Skjema for uavhengig kvalitetssikring (UAK) iht. NVEs kvikkleireveileder 1/2019				
Oppdrag		E18/E39 Ytre Ring. Utvidet kontroll – geoteknikk		
Oppdragsgiver		Nye Veier AS		
Tiltak til kvalitetssikring		Områdestabilitet i Vige og på Sjøldal terreasse		
Dokumentnavn UAK skjema		10207850-03-RIG-ADM-002_UAK skjema NVE 1/2019		
Revisjonslogg skjema for kvalitetssikring:				
Dato	Revisjon skjema	Firma	Utarbeidet av	Kontrollert av
19.08.2022	00	Multiconsult	Rene Minarski	Jostein Aasen
31.08.2022	01	Multiconsult	Rene Minarski	Jostein Aasen

Dokument(er) underlagt kvalitetssikring				
Dokumentnummer	Tittel	Revisjon	Revisjonsdato	Firma
NV42E39VK-GTK-NOT-0005	Notat – Områdestabilitet i Vige og på Sjøldal terrasse		11.03.2022	Norconsult AS

**Snitt D-D Sødal terrasse**

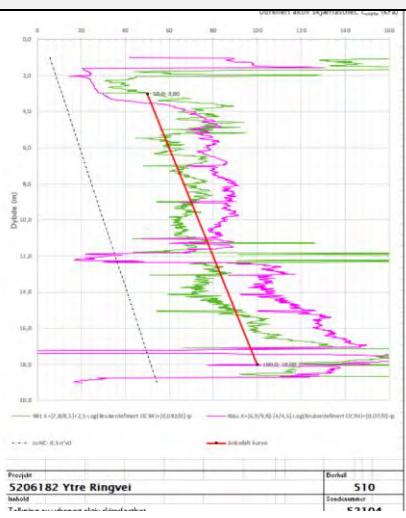
Sondering NO501 er tolket forskjellig i beregning 3 og 4. I beregning 3 er største delen av løsmasser sand mens det i beregning 4 er leire. Vad er begrunnelse til det?

CPTU tolkninger: Det er ikke vist eller skrevet hvilket OCR profil, grunnvannsnivå/poretrykksprofil, tyngdetetthet,  $I_p$  som er benyttet i CPTU tolkningene.

Tolkning av borhull 505 viser at det er et svakt lag på rundt 7 meter som ikke tatt hensyn til. Er det gjort noen vurdering rundt det?

Tolkning av 510  
Hvorfor tolkes ikke laget mellom 1.8-3 m som leire?  
Er det noe grunn til at den ene korrelasjonslinjen (den brune) er fjernet her?
